## GMINA BYCZYNA

### Wyjaśnienia treści Specyfikacji Warunków Zamówienia

#### **dot.: postępowania na zadanie: Budowa pumtracka w Byczynie**

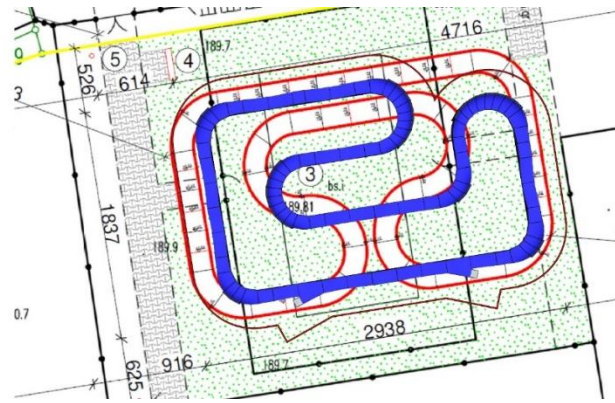
Ponownie zwracamy uwagę Zamawiającego na odległość między sąsiadującymi torami. Powinna ona być wystarczająca, aby zapewnić użytkownikom komfortową przestrzeń do manewrowania i unikania kontaktu. W obiekcie objętym postępowaniem, przestrzeń między torami w niektórych miejscach wynosi ok 73-75 cm, co może doprowadzać do kolizji. W poprzednim postępowaniu Zamawiający wyraził zgodę na zmianę technologii realizacji wykonania pumtracka z asfaltowego na modułowy, jednak należy również zmienić kształt toru z uwagi na niezachowanie norm bezpieczeństwa. Ponownie załączamy przykład bezpiecznie zaprojektowanego kształtu toru o długości 110 mb. Czy Zamawiający, oprócz zgody na zmianę technologii realizacji, wyrazi również zgodę na zmianę kształtu toru zgodnie z dołączoną propozycją?

Z uwagi na uzyskaną decyzję pozwolenia budowlanego dla obiektu, dofinansowanie zewnętrzne na ten cel, a także akceptację kształtu i formy pumptracka przez jego przyszłych użytkowników Zamawiający nie wyraża zgody na zmianę kształtu toru w przedstawionej przez Państwa formie.
